改善箇所説明図

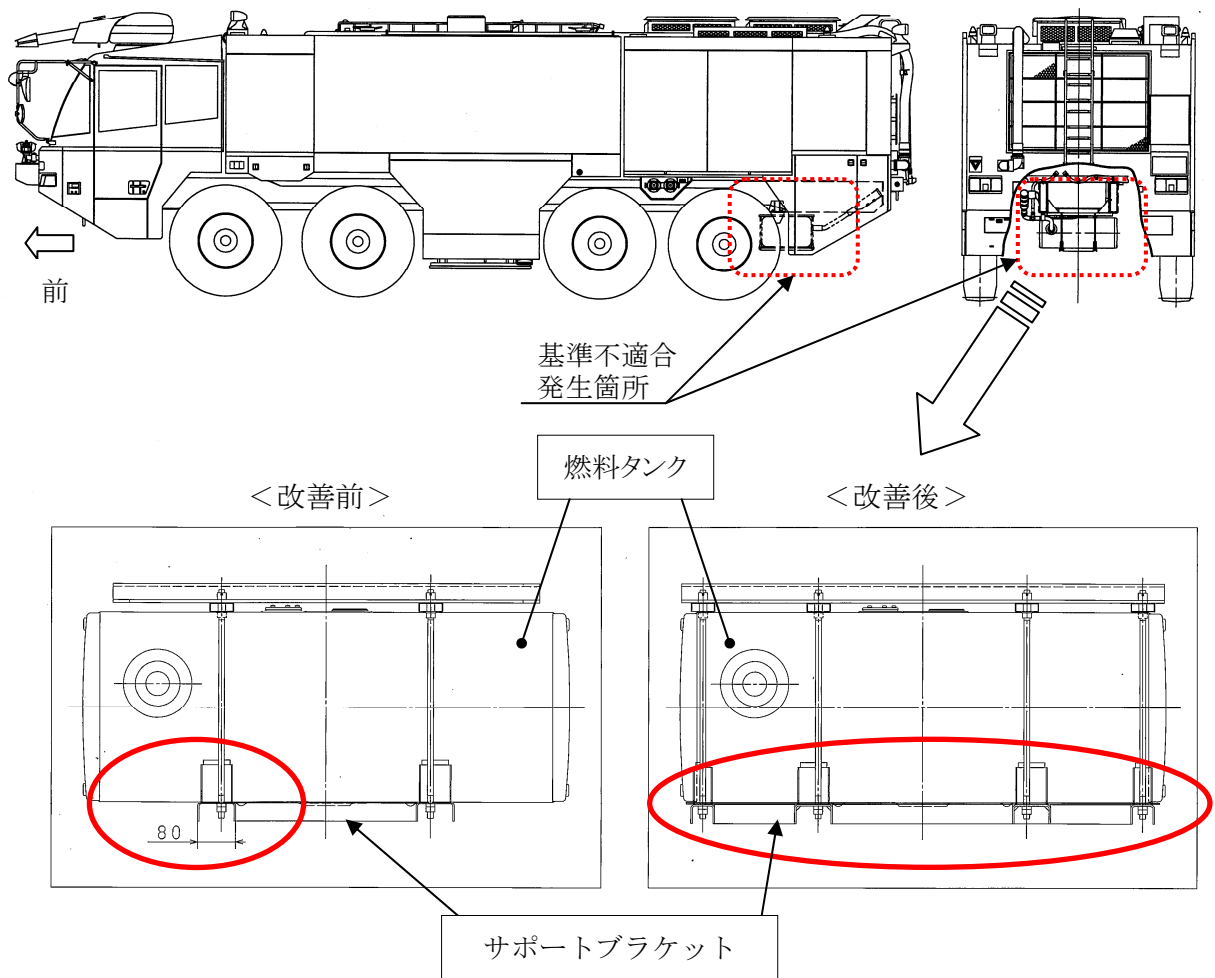
燃料タンクにおいて、燃料タンク及びタンクを固定しているサポートブラケットの形状が不適切なため、車体の振動により燃料タンクの下面に亀裂が発生する場合があります。そのため、そのまま使用を続けると、亀裂が進行し、最悪の場合、当該亀裂部から燃料が漏れるおそれがある。

改善措置の内容: 全車両、燃料タンク及びタンクを固定しているサポートブラケットを対策品と交換する。

識別: 燃料タンク下面全面に鉄板を貼り付けていること及びサポートブラケットの形状がステー2本→4本に変更されていることで識別する。
